第7回 検査制度に関する意見交換会合
議事次第 (案)

ウラン加工施設に係る重要度評価

簡易的な仕分けフロー（案）

図:令和3年6月30日 第17回原子力規制委員会で報告したフロー

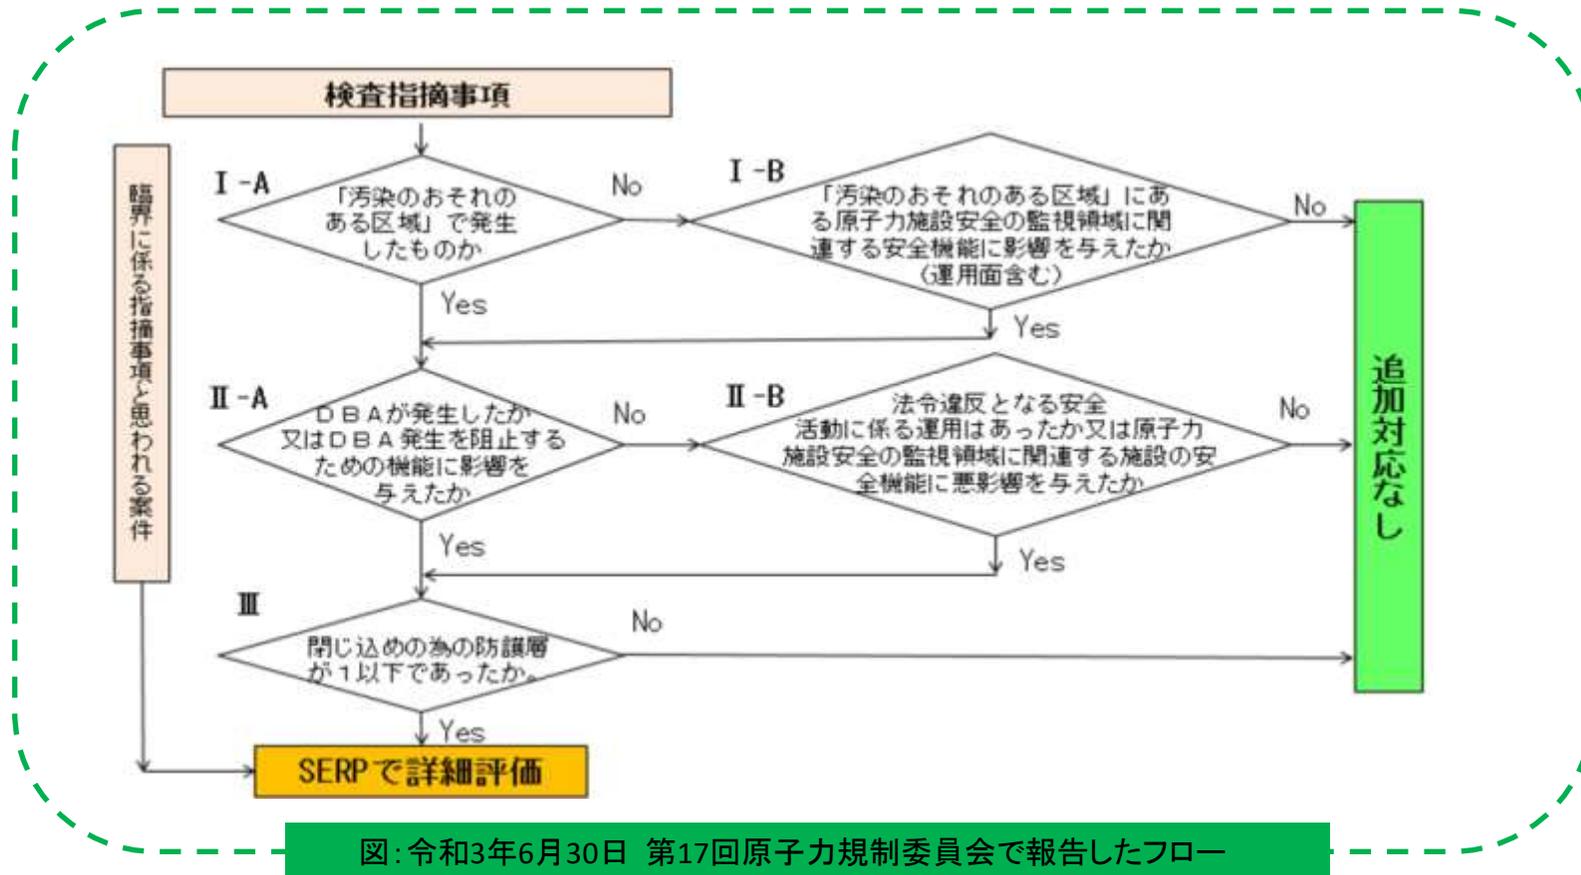
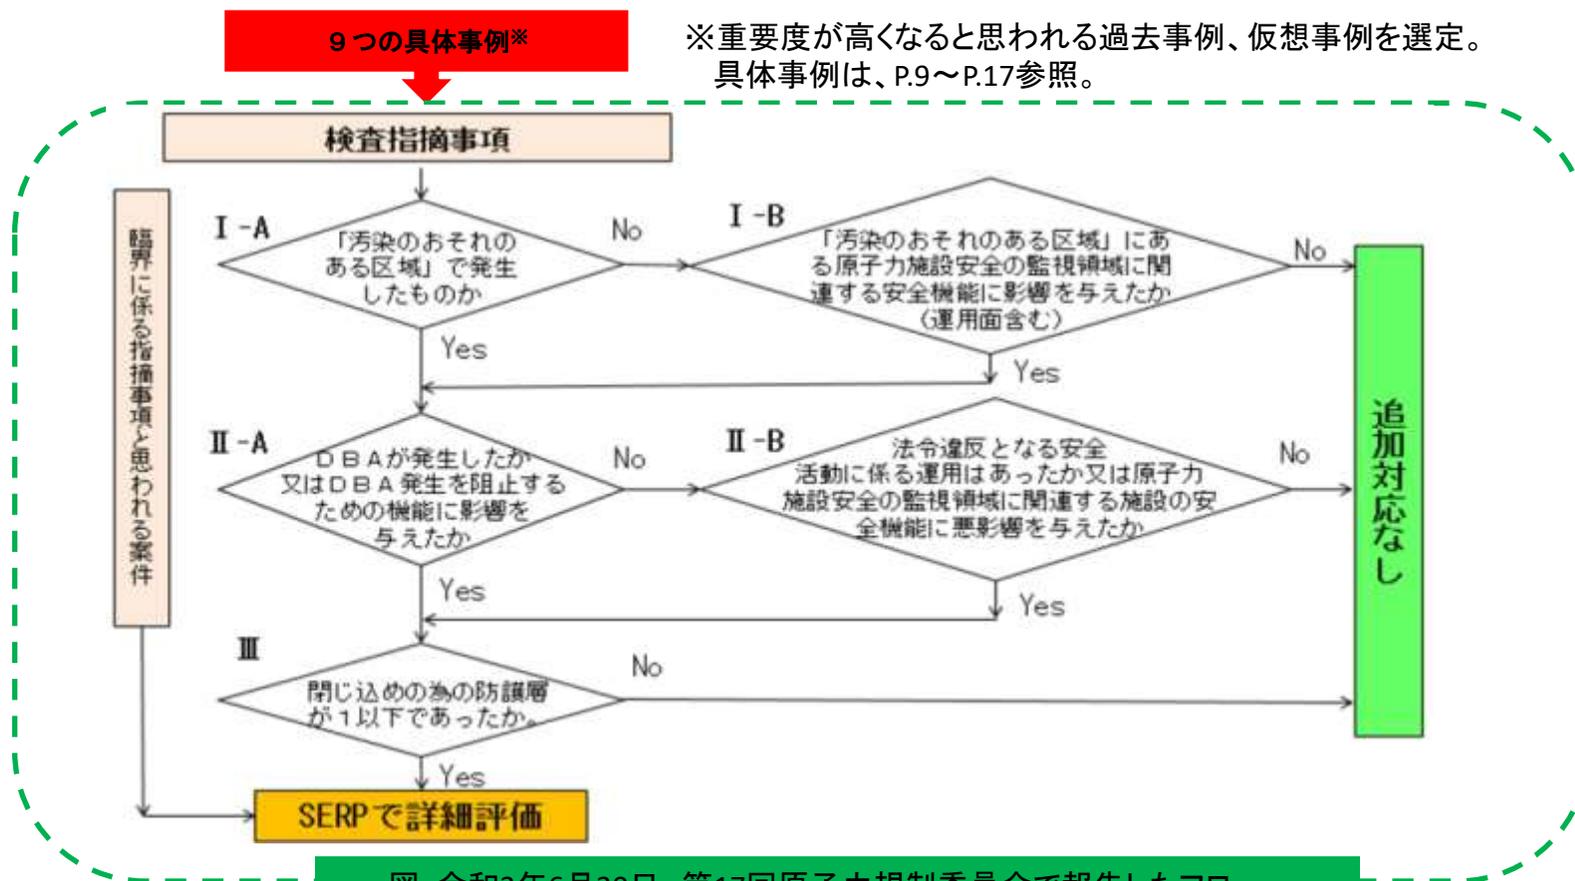
- ・ 汚染のおそれのない区域で汚染したら、そっちの方が大ごと。
- ・ ふっ化水素が発生しても汚染のない区域に留まるなら追加対応なしとなるが、それでいいか疑問。
- ・ 「防護層」の表現は「防護策」の方がよい。
- ・ シンプルであればあるほどいい。
- ・ 余り堅く考えない方がいい。現場がやりやすいようにすることが一番。

図: 令和4年1月6日 第4回SDP事例検討会で用いたフロー

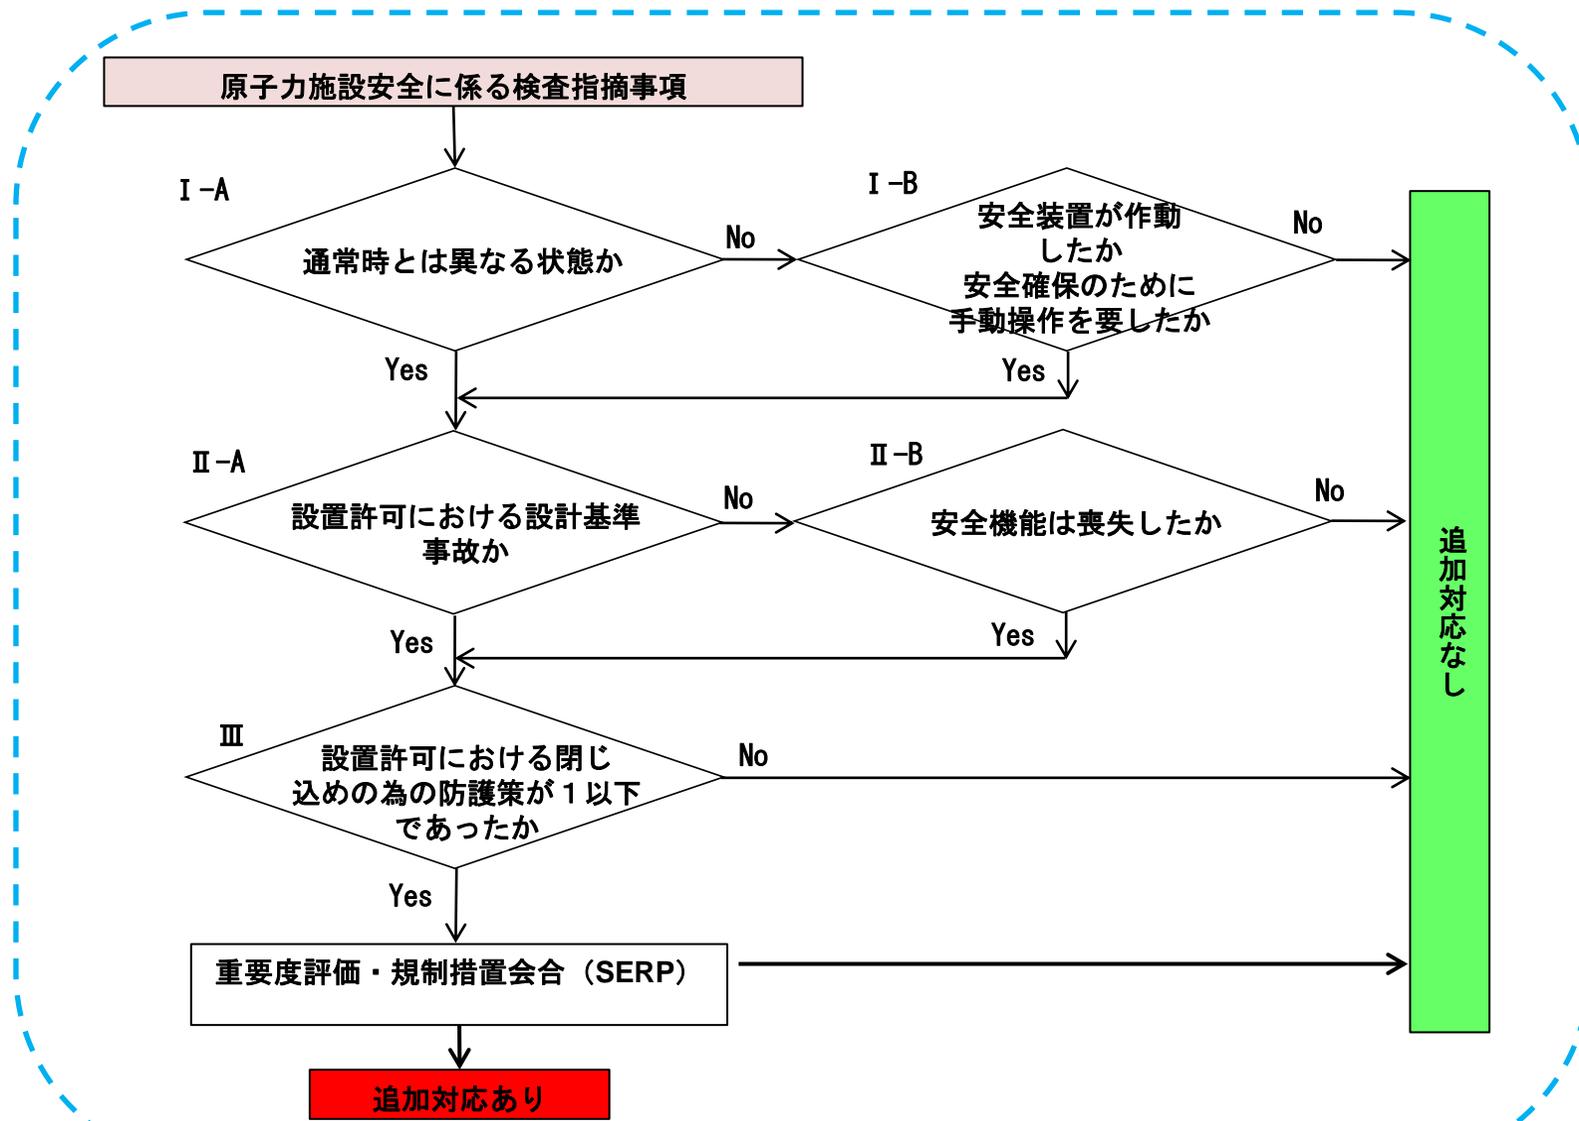
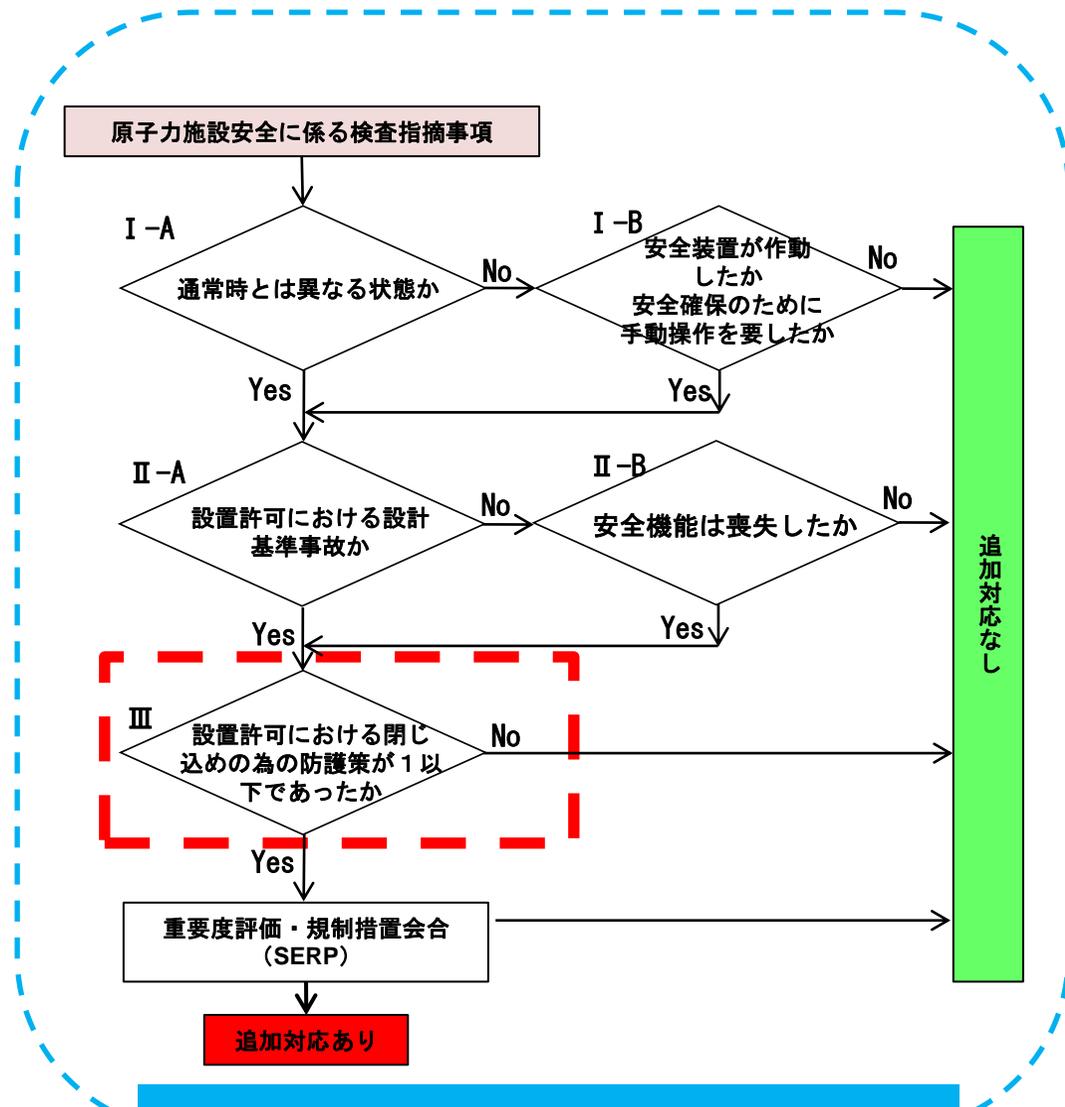
- ・施設への安全機能の影響をどのように評価すべきか、人によって判断が分かれてしまうおそれがある。
- ・同じ加工施設であっても、施設の設計によって防護層の判断が変わる。
- ・設問Ⅲで「No」となり「追加対応なし」となる事例が多い。そのことから、設問Ⅲを冒頭に移動させた方が効率的ではないか。
- ・設問Ⅲについて、評価内容を作業環境にすべきか否か⁴(監視領域との関係から現状のままとする)

・設問Ⅲで「No」となり「追加対応なし」となる場合が多い。そのことから、設問Ⅲを冒頭に移動させた方が効率的ではないか。

・国内の実績を踏まえると設問Ⅲを取り扱うケースは非常に稀であると考えられることから、効率的な視点よりも、深層防護（内側から外側）の考え方に沿って、安全機能の劣化の程度を確認する順（現状案）とする。

図: 令和4年1月6日 第4回SDP事例検討会で用いたフロー

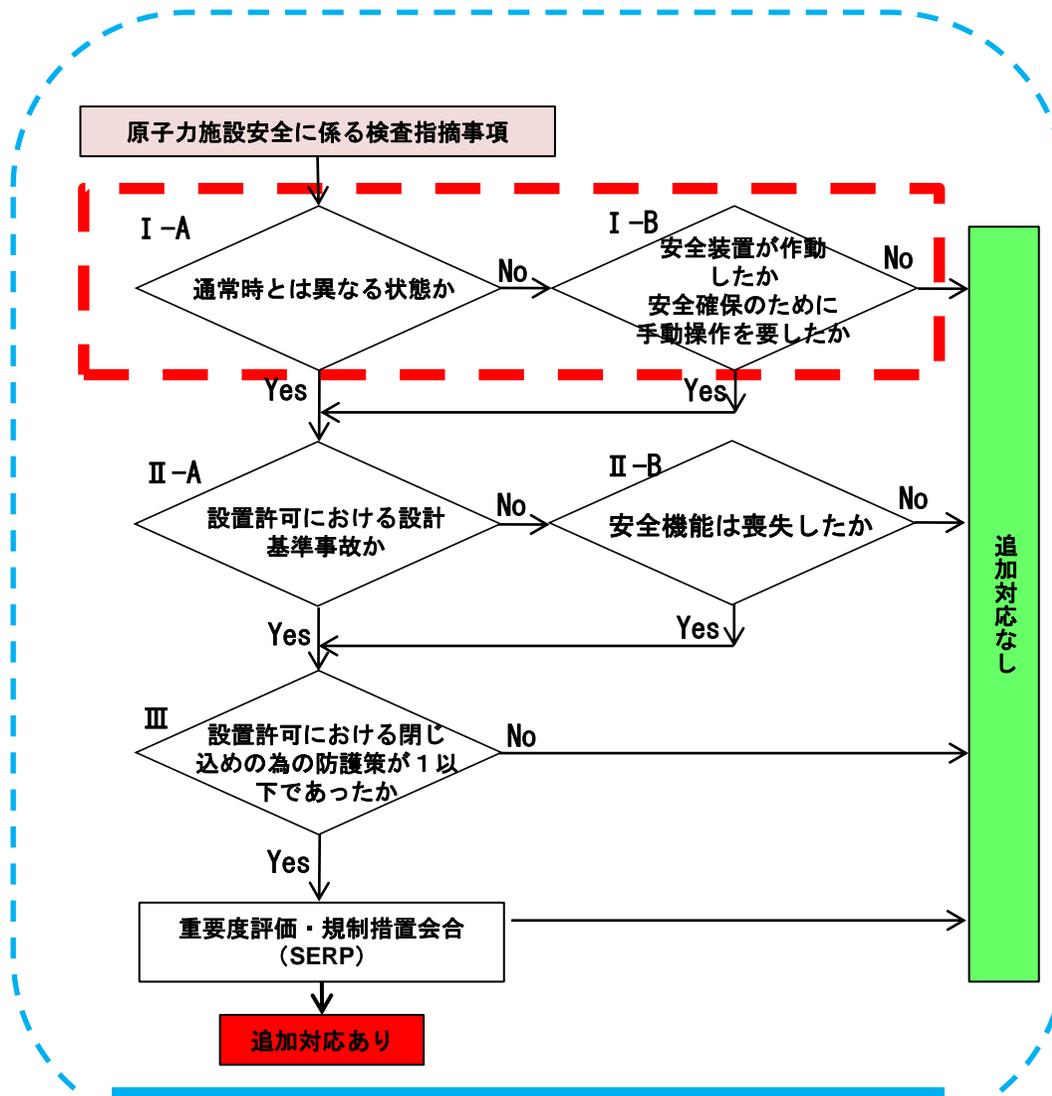
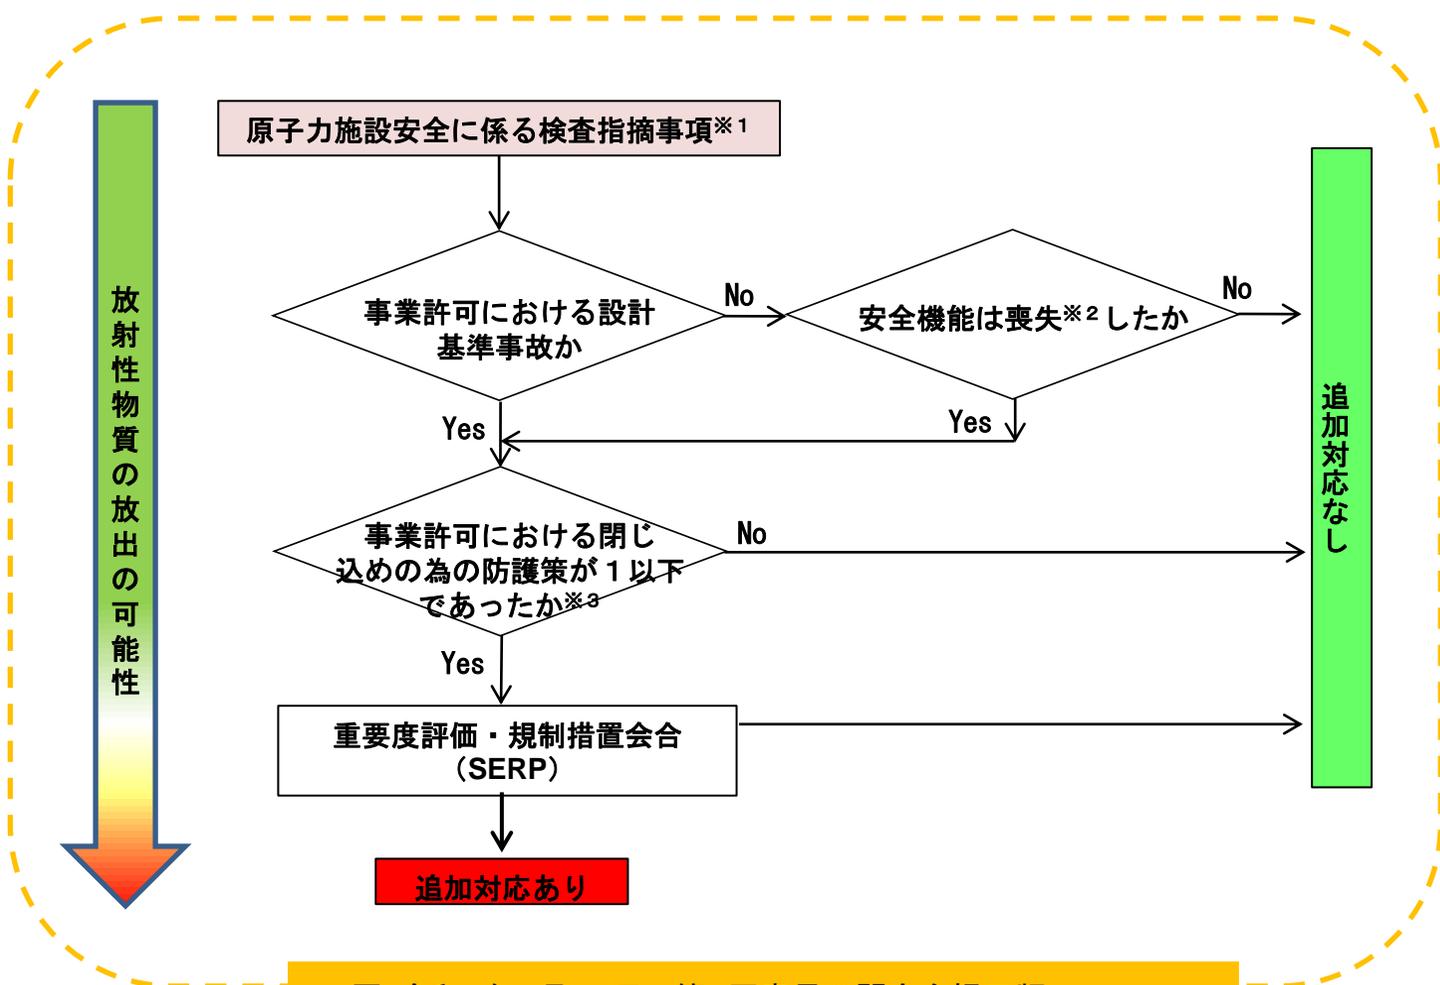
- ・設問 I -Aでは指摘事項と判断された事象を評価することになるが、指摘事項は通常時と異なる場合が多く、設問 I -Aと指摘事項の判断が重複しているのではないか。

- ・設問 I は設問 II に包含されるものであり、設問 I がない場合でも本フローが機能することから、設問 I -A・I -Bを削除する。
